Projekt:	Nutzungsänderung eines Ladens in ein Café Bäckerei/Konditorei Scholhölter, Königstr. 32, 59329 Wadersloh
Bauherr:	Werner und Edeltraut Scholhölter Königstr. 32, 59329 Wadersloh
Architekt:	INSIDE InnenarchitekturHörenkamp 12, 59556 Lippstadt Tel.: 02941-6691042; Fax: 02941-6691043; www.martinjander.de
Grundriss/Ansicht	Maßstab: 1 : 50
Datum	Bauherr
	Architekt

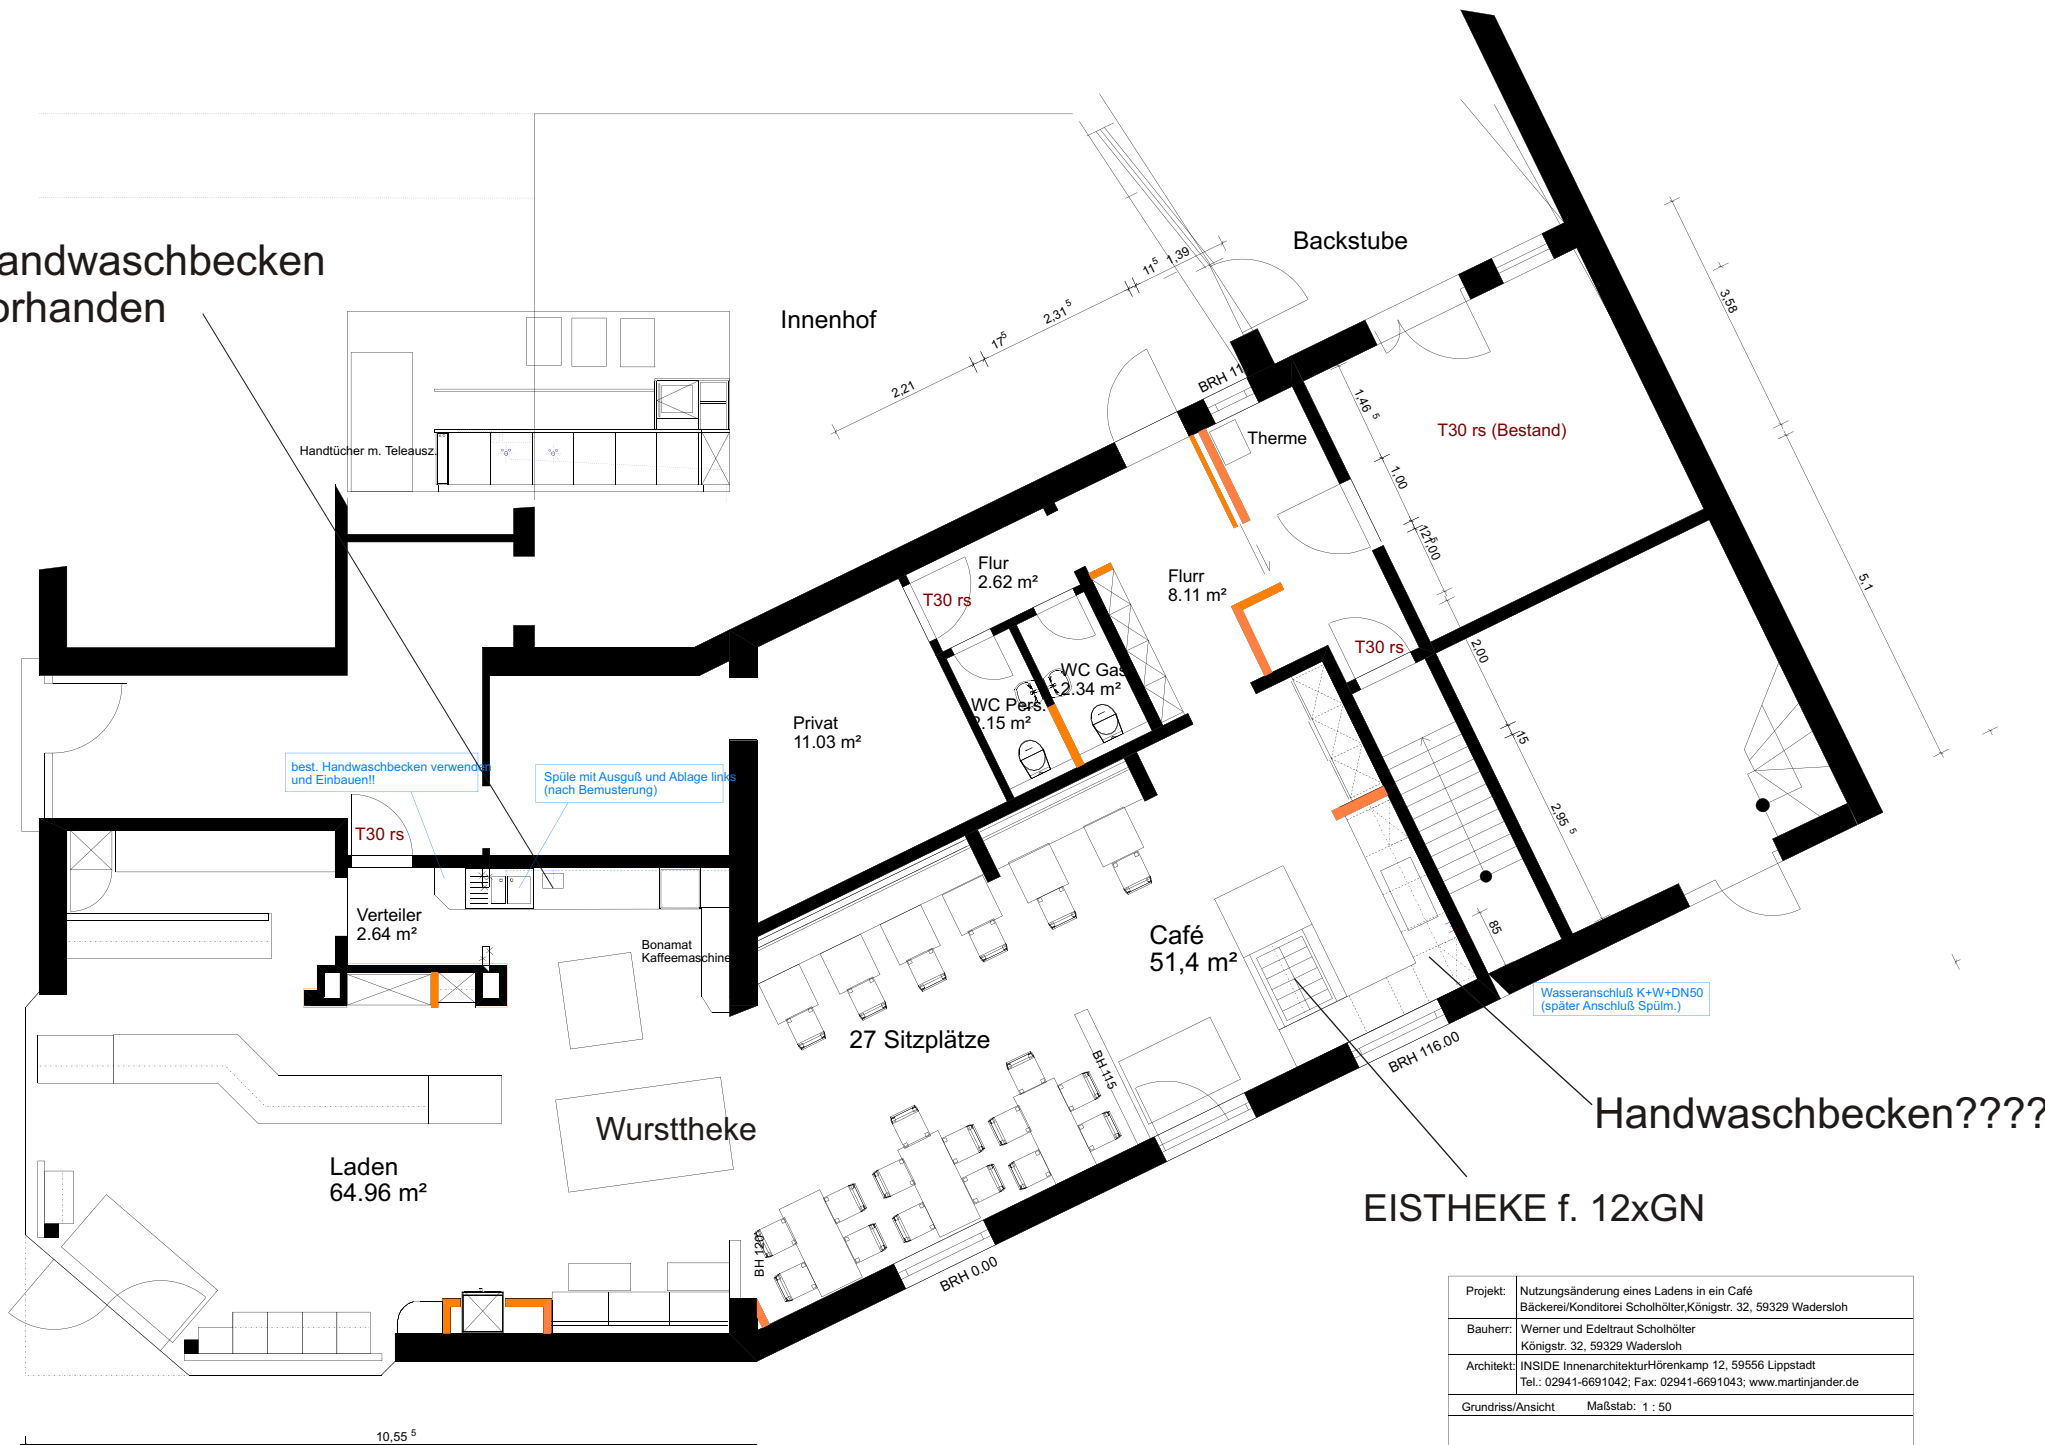
Handwaschbecken
vorhanden

Handwaschbecken????
